Section : B	Information technique	Date: 27.09.2005
		Rév. le:
<u>RX-8 (SE)</u>		Réf. n° WP05-05
CAMPAGNE DE RAPPEL		
RX-8 – Isolation thermique au niveau du réservoir de carburant		
Déterminant pour la sécurité	Oui	Non

Campagne de rappel RX-8 – Isolation thermique du réservoir de carburant

Campagne de rappel WP05-05 / Isolation thermique du réservoir

PROCEDURE D'INSPECTION / DE REPARATION

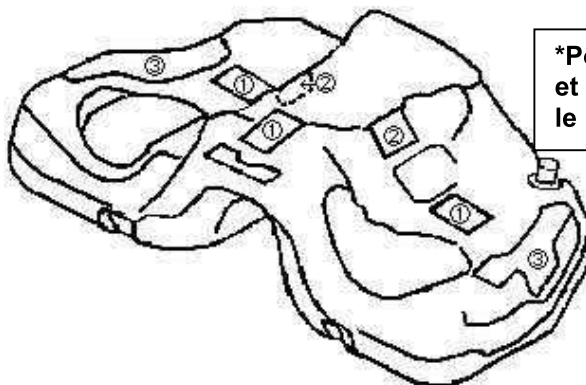
Autres pièces pouvant être nécessaires (à ne remplacer que si détériorées / déformées par la T°).

Désignation	Référence	Spécif.	Qté
Rondelle	B001-56051		2
Réservoir carburant	F1Y1-42-100		1
Fixation réservoir	F151-42-710-A		2
* Revêtement (1)	F151-42-761		3
* Revêtement (2)	F151-42-764-A		2
* Revêtement (3)	B455-42-761		2

***Poser les revêtements (1), (2) et (3) lorsque vous remplacez le réservoir carburant.**
